改善箇所説明図

ウォーターポンプベルト

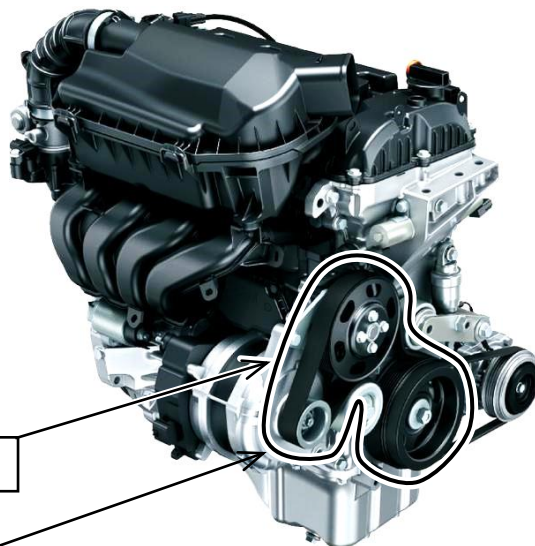
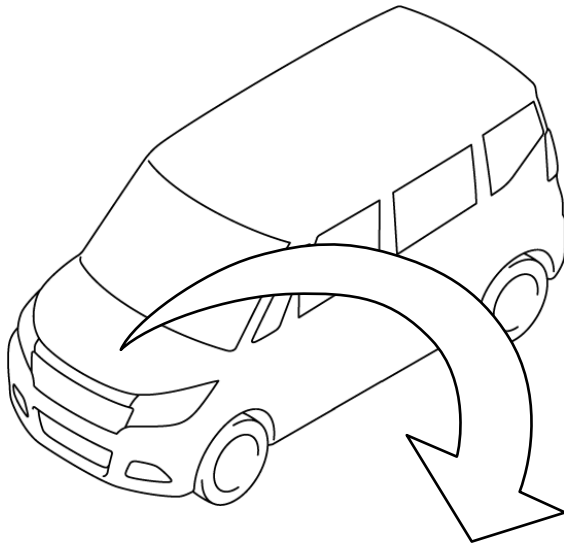
基準不適合箇所

マイルドハイブリッド車およびハイブリッド車において、ISG（モーター機能付発電機）とウォーターポンプを駆動しているウォーターポンプベルトの強度が不足しているため、使用過程で破断することがある。そのため、ISGとウォーターポンプが作動しなくなり、発電不良により充電警告灯が点灯し、冷却水温上昇により水温警告灯が点灯する。また、最悪の場合、エンジンが停止して再始動できなくなるおそれがある。

改善の内容

全車両、ウォーターポンプベルトを対策品と交換する。

識別：ID プレートに茶色のシールを貼付する。
